Kliniki Neuroradiologii Sp. z o.o.

prowadzące inwestycję w obiekcie Radomskiego Centrum Onkologii im. Bohaterów Radomskiego Czerwca '76, ul. Uniwersytecka 6A, 26-600 Radom

**WYJAŚNIENIA TREŚCI ZAPYTANIA OFERTOWEGO NR 6
(ZBIORCZE ODPOWIEDZI NA PYTANIA WYKONAWCÓW)**

„Przebudowa i rozbudowa budynku Radomskiego Centrum Onkologii” – w systemie „buduj”

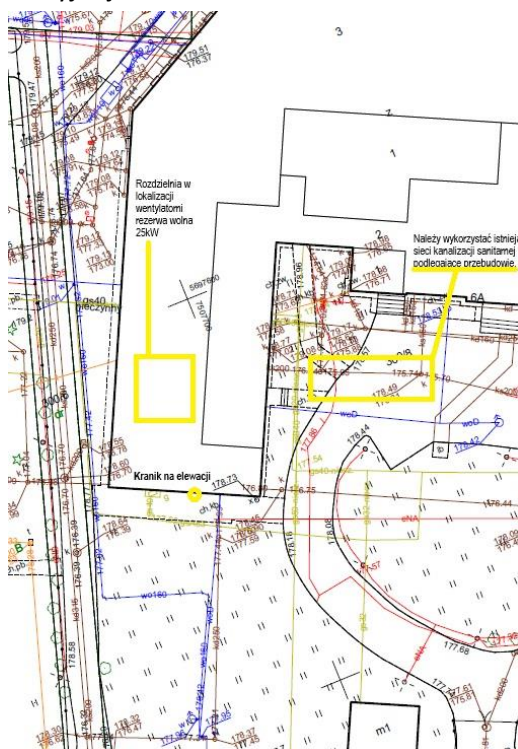
Prosimy o wskazanie lokalizacji źródeł poboru mediów tj. energia, woda oraz odbiór kanalizacji na potrzeby realizacji inwestycji.

Lokalizacje punktów poboru mediów na potrzeby realizacji inwestycji wskazano na rysunku do niniejszych wyjaśnień. Punkty te są następujące:

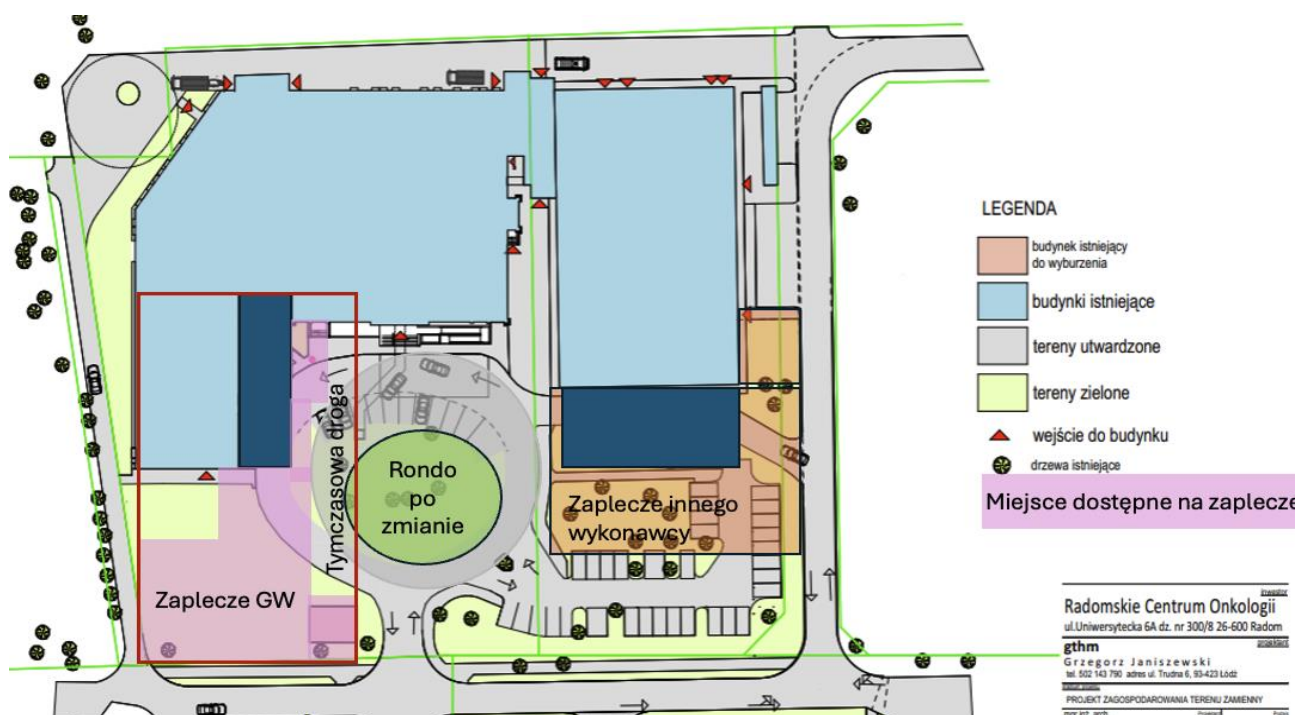
Prosimy o zaznaczenie na rysunku PZT obszaru terenu, który Zamawiający zamierza przeznaczyć Wykonawcy do zorganizowania placu budowy oraz jego zaplecza. Prosimy również o potwierdzenie, że Zamawiający udostępni Generalnemu Wykonawcy teren pod zaplecze budowy, place składowe i parkingi nieodpłatnie.

Zamawiający przekazuje w załączeniu rysunek zagospodarowania terenu z zaznaczonym obszarem przeznaczonym na zaplecze budowy i place składowe Generalnego Wykonawcy („Zaplecze GW”) oraz z oznaczeniem tymczasowej drogi dojazdowej. Zamawiający udostępni Generalnemu Wykonawcy zaznaczony obszar nieodpłatnie, na czas i na potrzeby realizacji przedmiotu zamówienia, na podstawie protokołu przekazania terenu.

Udostępnienie obejmuje wyłącznie teren w granicach zaznaczonego obszaru, poza obrysem istniejących i projektowanych budynków. Zamawiający informuje, że teren inwestycji jest terenem czynnego obiektu szpitalnego oraz że w jego obrębie prace prowadzone będą również przez innych wykonawców (obszar oznaczony jako „Zaplecze innego wykonawcy”); Generalny Wykonawca zobowiązany jest do organizacji zaplecza w sposób umożliwiający równoległe prowadzenie robót przez innych wykonawców, do wzajemnej koordynacji oraz do zachowania stałej przejezdności dróg wewnętrznych dla ruchu karetek i dostaw szpitalnych. Zgodnie z pkt 9 Opisu Przedmiotu Zamówienia po stronie Generalnego Wykonawcy pozostają zabezpieczenie i organizacja zaplecza, zapewnienie na własny koszt mediów niezbędnych do jego funkcjonowania, utrzymanie porządku, a po zakończeniu robót demontaż zaplecza i przywrócenie terenu do stanu nie gorszego niż w dniu przekazania. Istniejące drzewa w obrębie udostępnionego obszaru podlegają zachowaniu i zabezpieczeniu - w przypadku konieczności wycinki GW uzyska zgody i wykona nasadzenia kompensacyjne. W odniesieniu do miejsc postojowych Generalny Wykonawca organizuje je we własnym zakresie w obrębie udostępnionego obszaru; Zamawiający nie gwarantuje dodatkowych miejsc parkingowych poza wskazanym obszarem, z uwagi na eksploatację czynnego obiektu. Zamawiający wskaże obszar przeznaczony na zorganizowanie placu budowy i jego zaplecza w załączniku graficznym do PZT, publikowanym na stronie postępowania. Zamawiający udostępni Generalnemu Wykonawcy wskazany obszar pod zaplecze budowy i place składowe nieodpłatnie, na czas i na potrzeby realizacji przedmiotu zamówienia, na podstawie protokołu przekazania terenu określającego jego stan techniczny.

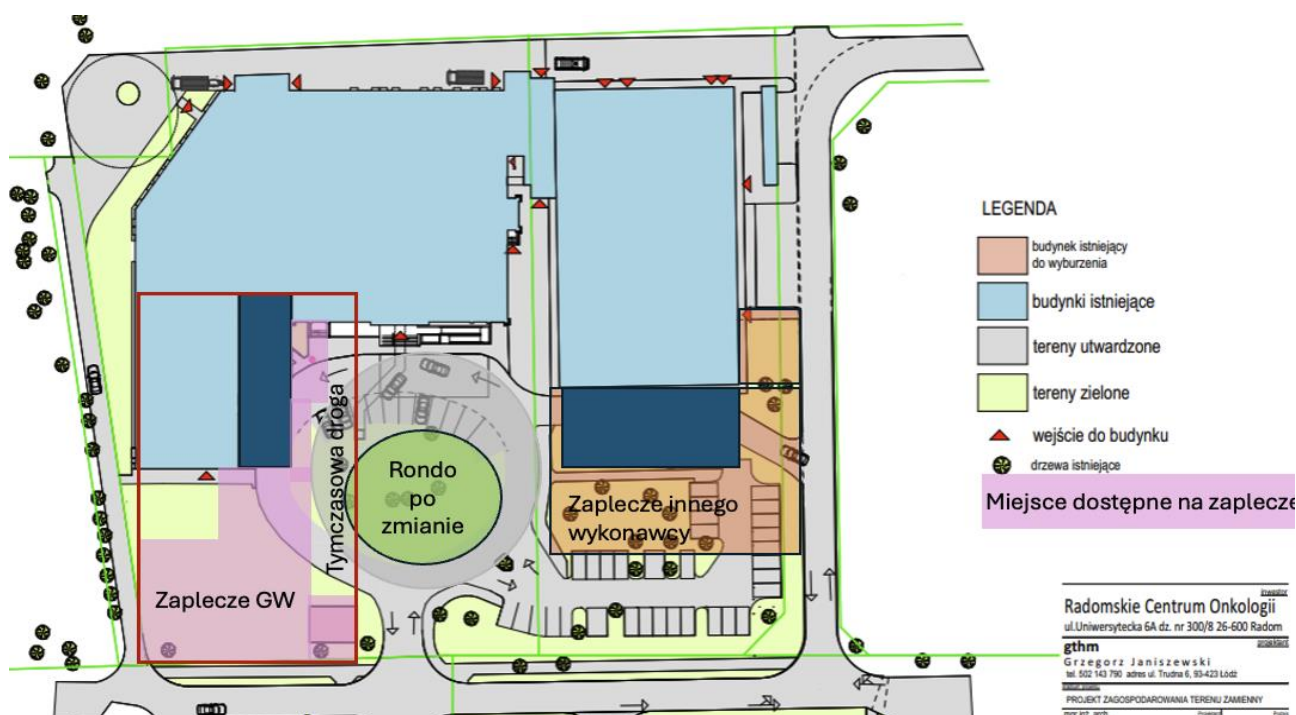
Prosimy o dokładne wskazanie na rysunku zagospodarowania terenu bram wjazdowych oraz wszystkich dróg wewnętrznych znajdujących się na terenie szpitala, z których Wykonawca robót budowlanych będzie mógł skorzystać, w celu zapewnienia dostaw materiałów i sprzętu budowlanego na plac budowy.

Zamawiający przekazuje w załączeniu rysunek zagospodarowania terenu z oznaczeniem wjazdów na teren szpitala (bram wjazdowych) oraz tymczasowej drogi dojazdowej prowadzącej do obszaru zaplecza i placu budowy Generalnego Wykonawcy. Dostawy materiałów i sprzętu budowlanego należy realizować przez oznaczone wjazdy, wyznaczoną tymczasową drogą dojazdową, do obszaru „Zaplecze GW”.
